Oggetto: OPERE DI MANUTENZIONE STRAORDINARIA PER
L'AMMODERNAMENTO DEI CAPANNONI CON MIGLIORIE TECNOLOGICHE –
DITTA CAVEDON ANGELO, INTERVENTO NEL COMUNE DI POJANA MAGGIORE
RISPOSTA ART. 10 BIS

Relativamente al progetto in oggetto, nel Comune di Pojana Maggiore in via Pezze Lunghe, dell'azienda CAVEDON ANGELO, a seguito della ricezione di comunicazione ART. 10Bis Prot.N. GE 2022_0032123 del 04/08/2022, con la presente si inoltrano integrazioni e risposte alle osservazioni richieste.

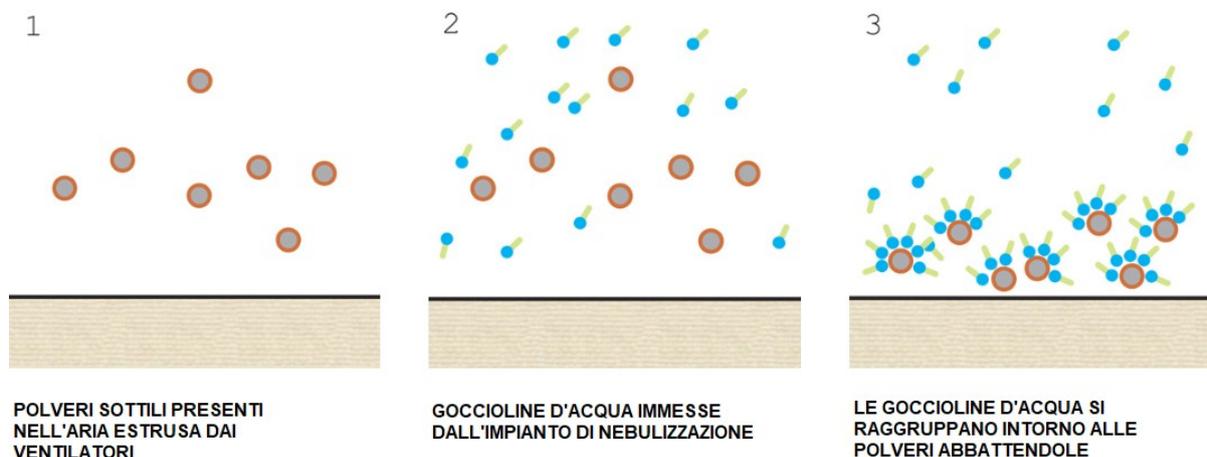
- relativamente all'impianto di abbattimento proposto si parla di un "effetto scrubber" con rendimenti dell'85% su odori e del 82% su polveri, senza fornire dettagli descrittivi e dimensionali sull'impianto proposto e senza illustrare i parametri funzionali di processo che ne garantiscono l'efficienza (velocità di attraversamento, tempi di contatto etc) ed i rendimenti risultano assunti sulla base di un'unica prova sperimentale eseguita su un impianto analogo;

- relativamente ai sistemi di abbattimento non sono reperibili indicazioni sulla gestione e sui controlli tali da mantenere nel tempo il corretto funzionamento e l'efficienza dichiarata;

- Si precisa che l'impianto, come da tavole allegate, comprenderà tutta la zona della ventilazione forzata in testata a tutti e tre i capannoni. Saranno presenti:

- una rete frangivento che circonda la zona al fine di bloccare la polvere in uscita dall'allevamento;
 - una struttura tubolare che sosterrà gli ugelli (1 per ventilatore);

- un sistema che all'attivazione del singolo ventilatore con una elettrovalvola farà partire l'ugello collegato;
 - Una pavimentazione in cemento impermeabile che permetterà di raccogliere l'acqua che precipita a terra e che per gravità verrà convogliata nella vasca di ricircolo;

- una vasca con ricircolo di acqua per l'impianto, al fine di evitare un elevato consumo. Tale vasca sarà divisa in due sezioni, nella prima avviene la decantazione della polvere e il suo troppopieno verrà convogliato nella seconda vasca dove sarà presente una pompa dell'impianto che pesca l'acqua attraverso un filtro;

- I ventilatori hanno e avranno una portata di circa 33.000 mc/ora ovvero 9,16 mc/s. L'aria in uscita dai ventilatori incontra l'acqua nebulizzata la quale appesantisce le polveri mandandole verso il basso, evitando di conseguenza la loro dispersione in aria. In questo modo viene ridotto sia l'impatto di polveri ma anche odorigeno in quanto vi è una forte correlazione. Infatti il particolato se non venisse trattato, continuerebbe una volta nell'atmosfera, attraverso processi degradativi della sostanza organica, a generare odore. La velocità di attraversamento è quella del ventilatore che si attiva e dunque di $33.000 \text{ mc/ora} / 3600 = 9,16 \text{ mc/s}$. Considerando la sezione del ventilatore di 1,44 mq e la portata massima la velocità dell'aria è di 6,36 ms ($9,16 \text{ mc/s} / 1,44 \text{ mq}$). Sostanzialmente l'acqua nebulizzata è formata da numerose goccioline. Quando in uscita la polvere incontra l'acqua le goccioline si raggruppano intorno alle polveri abbattendole secondo il seguente schema. L'acqua inoltre è in grado di attrarre le polveri, grazie anche alla sua caratteristica bipolarità delle sue molecole che la compongono.
